Dodatek č. 1

č. objednatele: **CES 2023/0886****Smluvní strany:**

„Stavební úpravy MŠ Třebechovická – zateplení a rekuperace - IV“

Sestava Yeti do 1000 kg

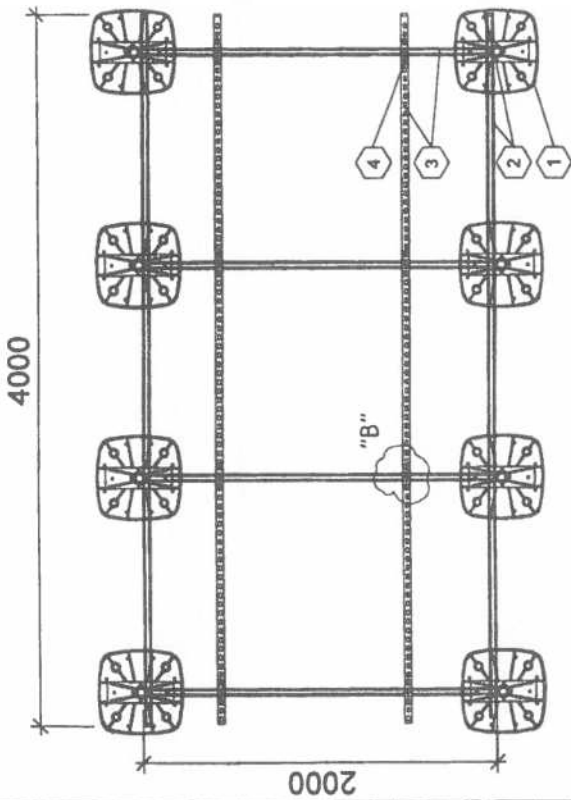
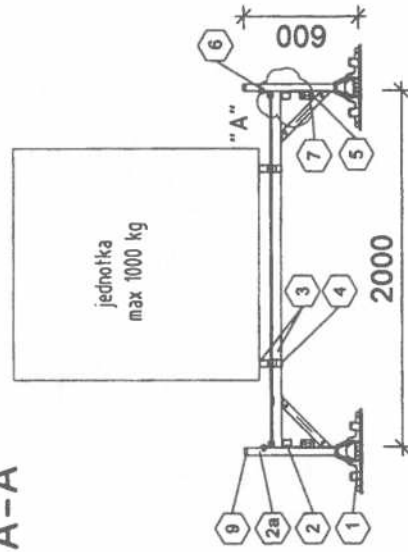
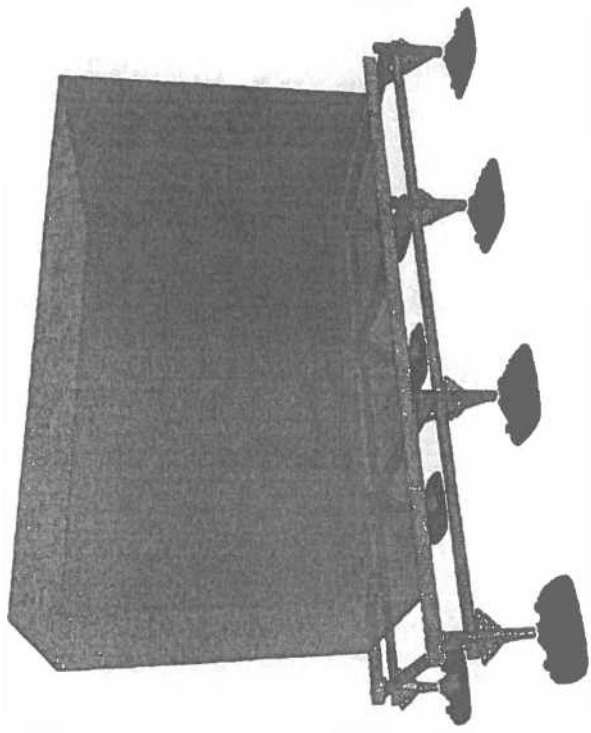
- **Změnový list č. 5** – změna podstavců pro umístění VZT jednotek.
5. V průběhu realizace díla bylo dále zjištěno, že objednatel nebude moci pro sledování nákladů stavby využít původně zamýšlenou aplikaci „Průběh výstavby“ a to u důvodu haléřových rozdílů v cenách v aplikaci „Průběh výstavby“ a odevzdaném nabídkovém rozpočtu stavby. Smluvní strany se z tohoto důvodu dohodly na jiném způsobu sledování nákladů stavby.

OZNÁMENÍ ZMĚNY OPŽP 2014+ POS			číslo OZ: 05	
Zhotovitel:	CE-ING s.r.o.			
Investor:	Statutární město Hradec Králové	Datum: 1.8.2023		
Název akce: Rekonstrukce MŠ Třebechovická v Hradci Králové – rekuperace (CZ.05.5.18/0.0/0.0/19_121/0011688				
Způsob odeslání / předání	Poštou <input type="checkbox"/>	e-mailem <input checked="" type="checkbox"/>	Faxem <input type="checkbox"/>	Osobně <input type="checkbox"/>
Datum:	1.8.2023			
Odkazy na specifikaci: na výkresy: Ano na rozpočtové podklady: Ano na jinou část smlouvy:				
Předmět změny: Podstavce pro VZT jednotky Popis a zdůvodnění změny: Stávající návrh podstavců pro umístované VZT jednotky je oproti nově navrhovanému řešení složitější a také dražší. Nově navrhované řešení je také kompaktnější. Jedná se o ocelové skládané konstrukce na patkách, roznášející váhu VZT jednotky. Řešení má také kladný vliv na konstrukci a provedení střechy.				
Počet připojených listů specifikací:
